# 固体廃棄物貯蔵庫第10棟の設置に係る 実施計画の変更について

2022年9月30日（第11回）

東京電力ホールディングス株式会社

### 3-3. 固体廃棄物貯蔵庫第10棟の概要

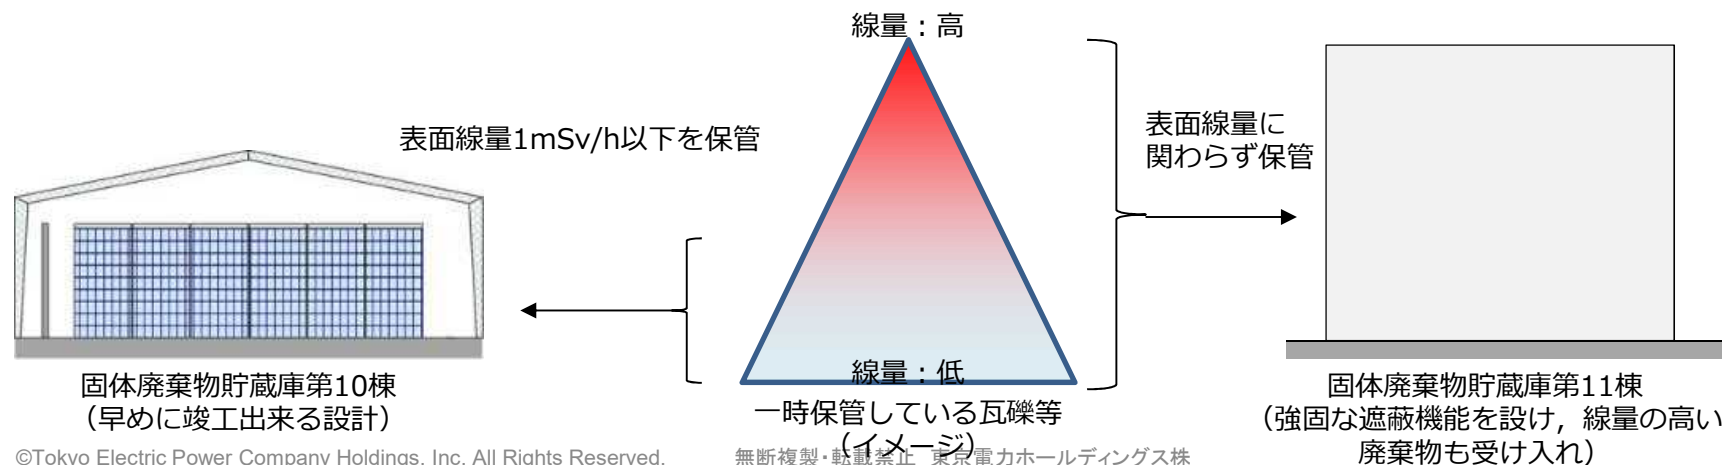
- 現在一時保管エリアは、シート養生等放射性物質の飛散防止策を講じているが、屋外にエリアが設けられているため、放射性物質の飛散リスクはゼロでは無い  
そのため固体廃棄物貯蔵庫第10棟は、放射性物質のリスク等を早く低減させるため、速やかに建設し、建屋内の保管を開始出来る事を設計の方針とした。
- 固体廃棄物貯蔵庫第10棟では、敷地境界の放射線の影響を低減させるため、建屋内に遮蔽壁を設けるほか、受け入れる瓦礫等の表面線量に上限~~(1mSv/h)~~を設ける。
- 瓦礫等の表面線量の上限については、建屋の耐震クラスを超える一時的な運用を1mSv/h、耐震Cクラスである将来的な運用を20μSv/h※と設ける。
- なお、今後増設する固体廃棄物貯蔵庫では、表面線量が1mSv/hを超える瓦礫等の受け入れが出来る施設を計画している。

~~4-1. 保管容器の構造強度評価（応力算定方法）~~

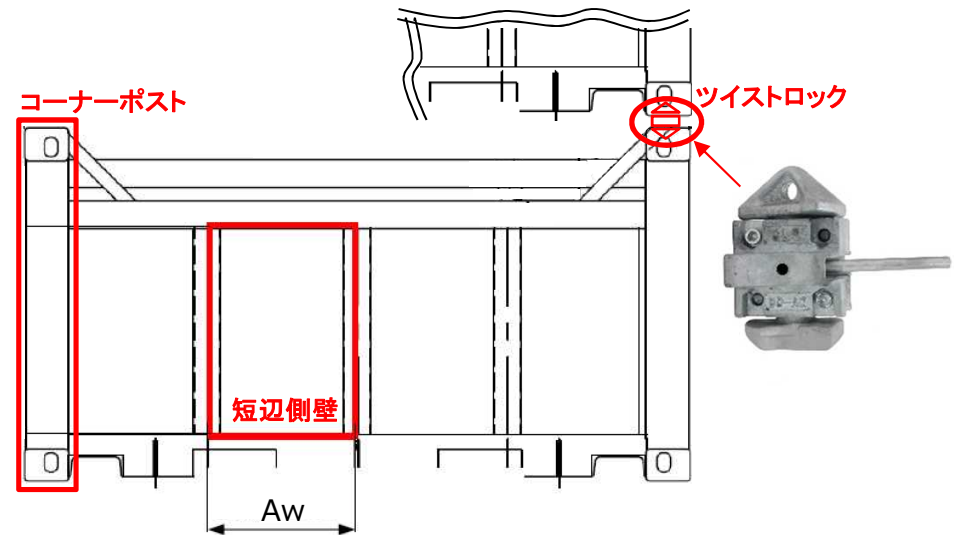
~~コンテナ側壁を板材とみなし、これに作用するせん断荷重により生じるせん断応力を算出する。以下に、10ftコンテナは側壁と柱の組合せにて4分割されていることに留意し、コンテナ側壁1枚当たりの発生応力算出式を示す。~~

~~(1) せん断応力 (τ) ÷~~

~~a. 10ftコンテナ~~

~~b. 20ftコンテナ~~
